DRUŽBA ZA AVTOCESTE V REPUBLIKI SLOVENIJI
DARS d.d.

DODATEK št. 3

k dokumentaciji v zvezi z oddajo javnega naročila

Rekonstrukcijo ACB Ljubljana na Griču, DARS d.d.

O5

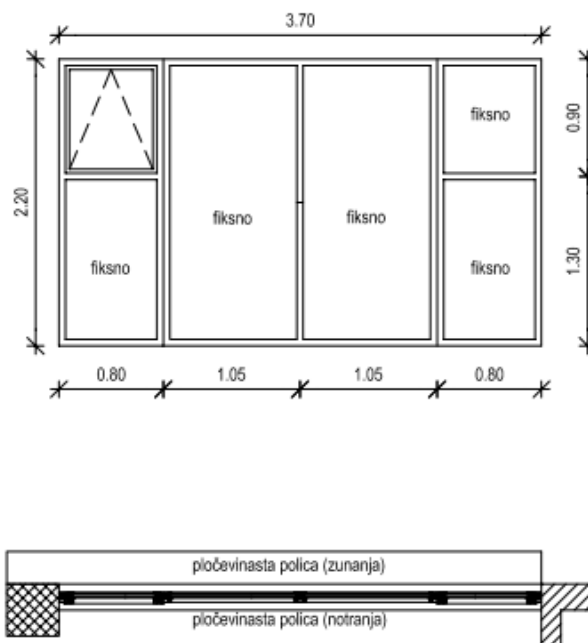
Vprašanje 1: Naročnika naprošamo, da objavi shemo za okno O5, ki je v popisu in med predloženimi shemami manjka.

Odgovor: V nadaljevanju podajamo shemo za okno O5:

POZ	O5	AL OKNO
KOM	1	
ZID.ODPRTINA	370/220	
OKVIR-PODBOJ	ALUMINIJ; BARVAN	
POLNILO	/	
ZASTEKLITEV	FIKSNO, TROSLOJNI TERMOPAN - U=1,16W/m2K	
OKOVJE	ODPIRANJE DEL NA VENTUS (po shemi)	
OGNJEODPORN.		
OPOMBA	ZUNANJA IN NOTRANJA AL OKENSKA POLICA	
	VSE MERE JE POTREBN KONTROLIRATI NA MESTU PO IZVRŠENIH GRADBENIH DELIH!
